Layoutnummer: 02
Layoutnaam: Doorsnede B-B
Schaal: 1:100
Datum: 03/12/2025

**Omvormen van een eengezinswoning met handelszaak naar
een meergezinswoning met handelszaak**

Bouwheer: Dhr. Johan Roels en Mevr. Katharina Roels
Werfadres: Coupure 499, 9000 Gent
Fase: Omgevingsvergunning
Dossiernummer: 241-300

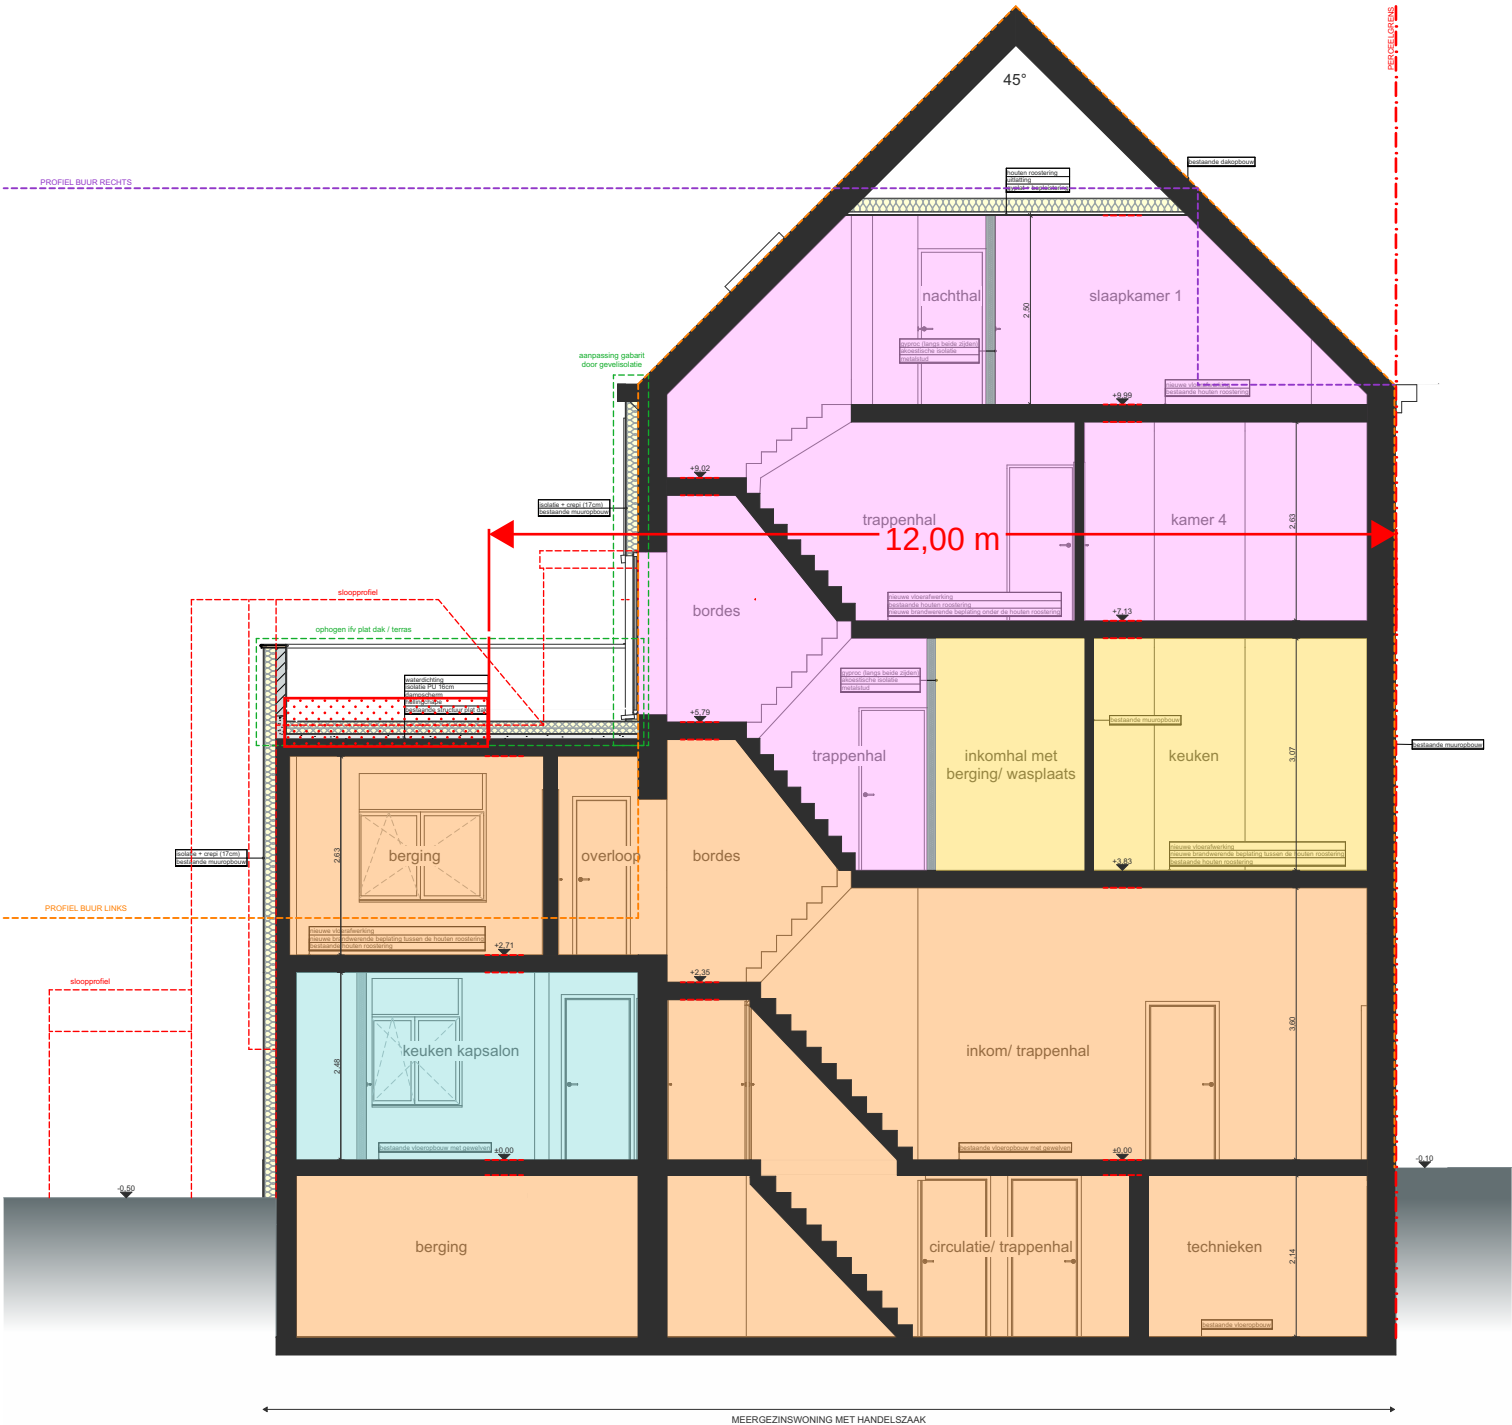
ZIE BIJZONDERE VOORWAARDE(N)

Dakterras tweede verdieping

De totale diepte van het dakterras op de tweede verdieping dient beperkt te blijven tot 12m (gemeten vanaf de rooilijn)

Het overige deel van het platte dak dient ingericht te worden als ontoegankelijk groendak met een bufferend vermogen van 50l/m².
